47F-03-020

## 不具合連絡書

125141-7-01

EX20-マスタシB

略図(必要な場合のみ)

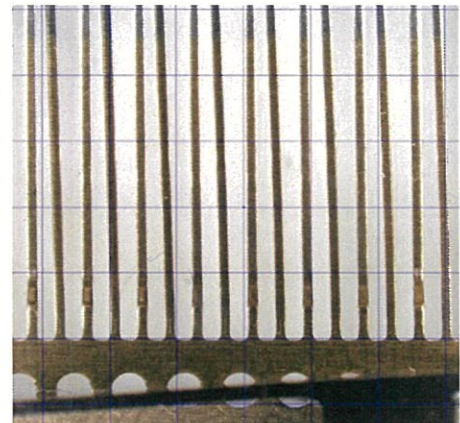
1ピン毎に変形し端子先端が接触している。  
プレス品で出荷しているが、返却品はめっき加工済み。  
変形の方法もめっきで変形し得る方向。
